Plate replacement
upper deck
Remplacement de
plaque pont
supérieur

Pêches et Océ
Canada

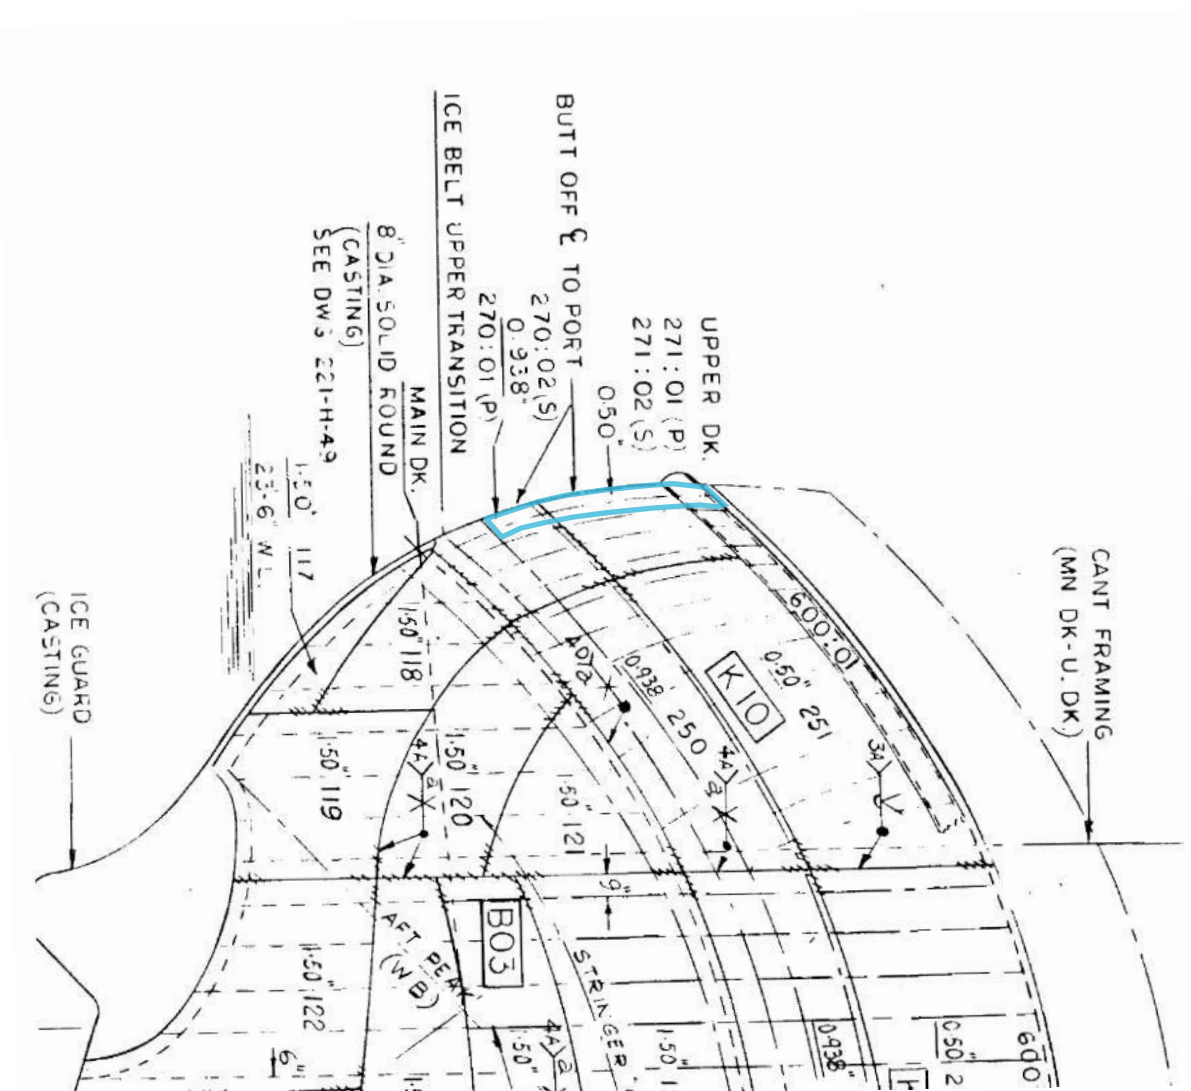
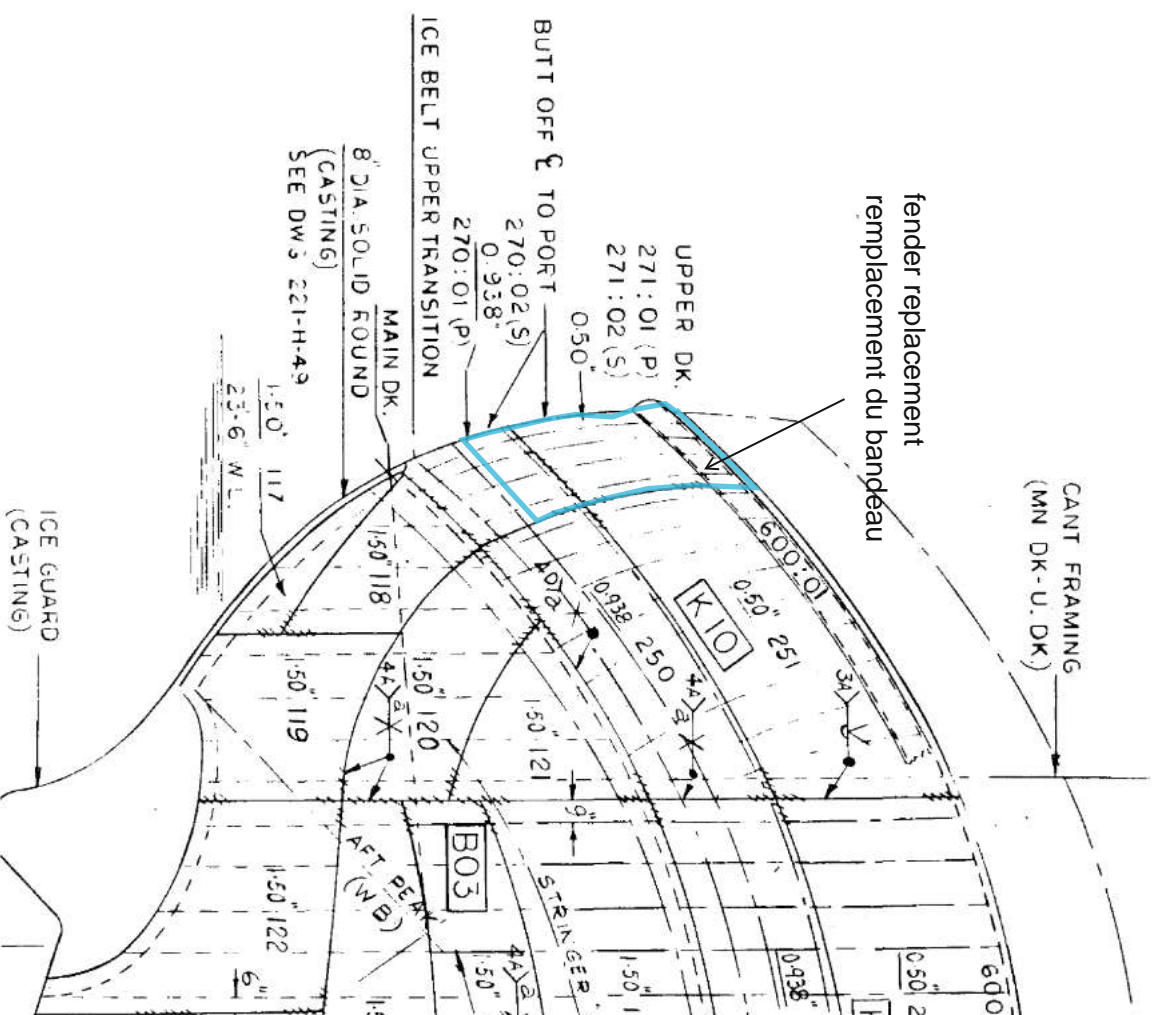
Plate renewal stbd
Remplacement acier tribord

fender remplacement
remplacement du bandeau

Plate renewal Port side
Remplacement acier bâbord

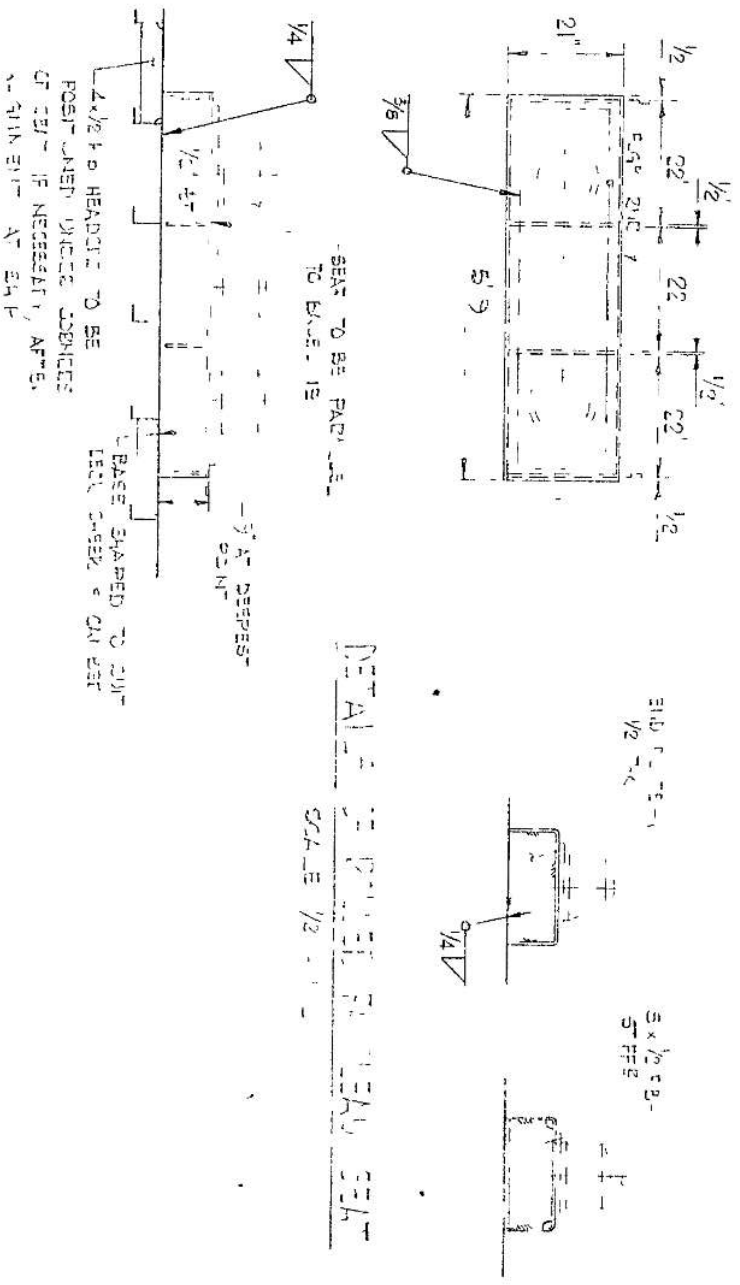
Fin de la tôle de coque

Hull plate limits

Entre la membrure 1 et 2 du côté tribord
Between cant frame 1 and 2 Stbd

Base for triple roller
Base pour le rouleau triple

A new box must be fabricated
Une nouvelle boîte doit être fabriquée
